外部仕様DR (本命マシン)

改訂 A:DRを踏まえた修正/追記

全体構成(メカ構造)

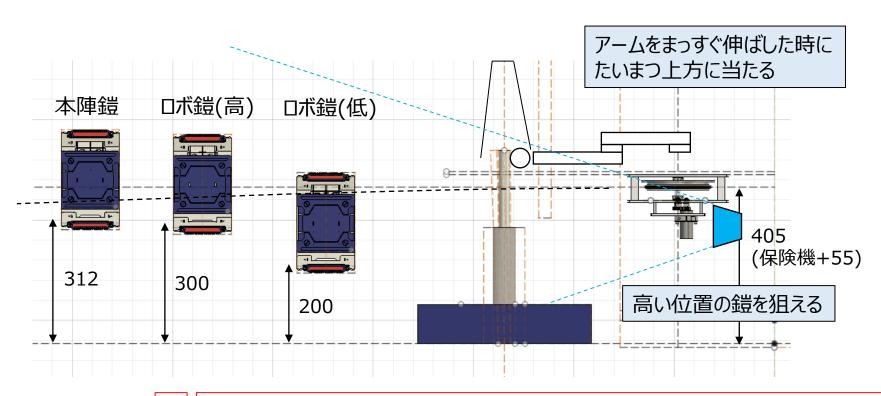
A MGが全高オーバーのため、射線下げる/装填数減らす等の変更必要. 10/21(土)に射線の評価をする.

マガジン(MG)

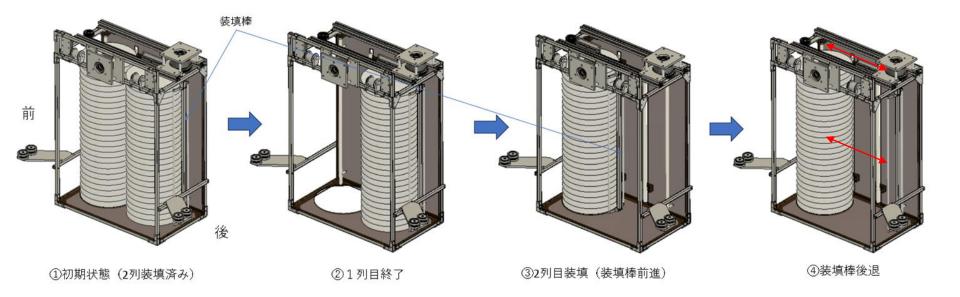
使用モータ: GM6020→変更予定 A 原点(退避側)にリミットスイッチ使用 動力計算シート

マガジン(MG)/自動交換

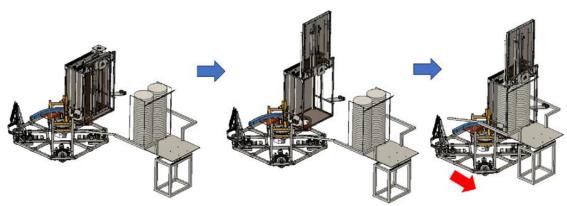
現時点で9kg. 半減必須

- ・リニアガイドは9mm
- ・送り出しモータ変更

- ・リニアガイドは9mmサイズまで下げる.
- ・送り出しモータ変更(12 or 24V) && LSx2追加
- ・重心を下げるため、シャッタのモータは下げる (機構変更)
- ・落とし口の信頼性確保
 - └ 求心力をかけておきたい. (バネの諸元変更しやすい設計にしておく. あとは現物見て評価)
- ・自動交換用にカメラ1台追加(Jetsonに接続). ボタンで表示/非表示切り替え.
- ・置台作成に着手. 挙動に問題ないか確認する. [阿部]
- ・置台でのディスク姿勢支持
 - └ 置台傾斜, ペラペラガード
- ・アラウンドビューで置き台の存在をわかりやすくするために, 最大限フルカバーにする

[要検討]MG自動交換について

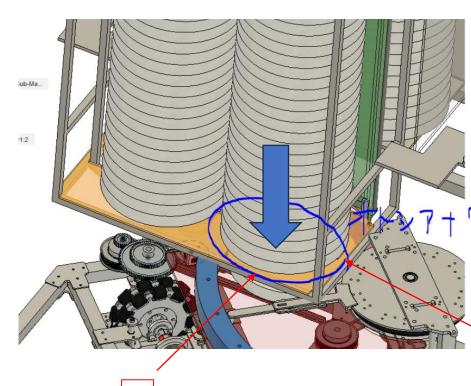
- ・MGの落とし口の信頼性確保
- └ 詰まったときに射出不可になる どういうときに詰まるか
 - 落ちる時に上に載ってるディスクが傾く

- ・落とし口を大きくする?
- →給弾アームとガイド誘導部の形状で工夫

A |両コーナーを基準にするイメージ

適当にプラ段などで作って挙動見たほうが早いか? (実物触って問題点把握したほうが良さそう)

[要検討]操作画面設計について

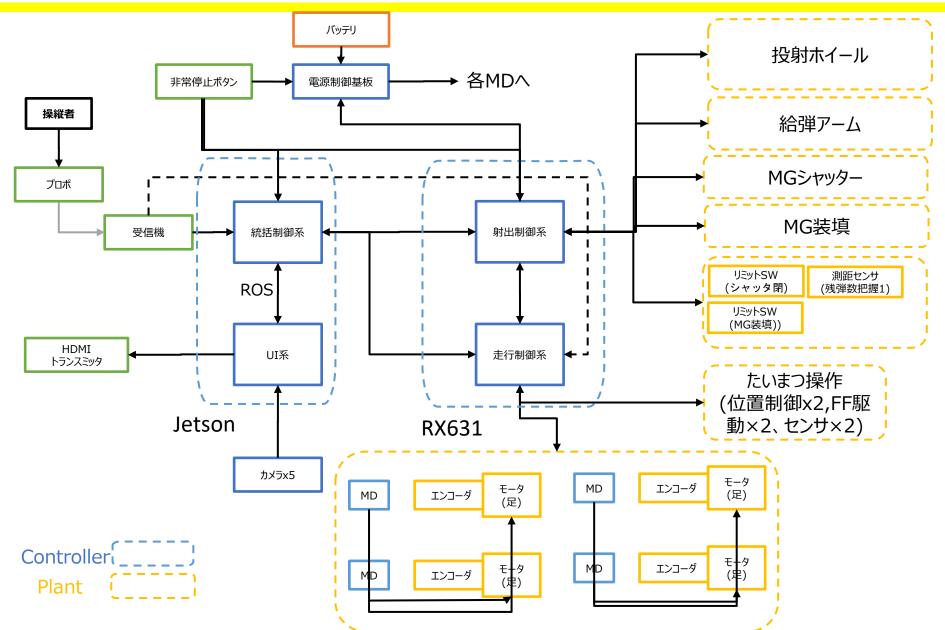
- ・照準カメラで見える部分のアラウンドビューエリアを潰す
- ・視界移動が左右対称になる

A 本案採用の方針. 土方さんに相談する(10/21飲み会)

MGと射出機構の干渉

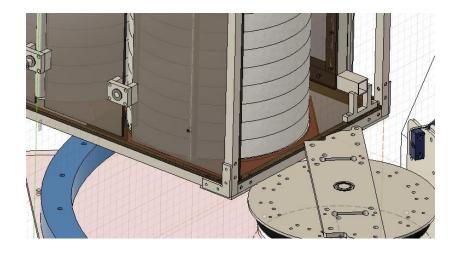
全高70mmオーバー

- ・落差を上げる?(全高が不利になる)
- ・MGの構造変更?
- ・給弾レイアウト変更?
- ・MG移動(鎧が成り立つか?)

- 射線低減と装填数削減
- ・シャッタ駆動部下側へ移動&送り出しモータ変更でも下がる?で対処.
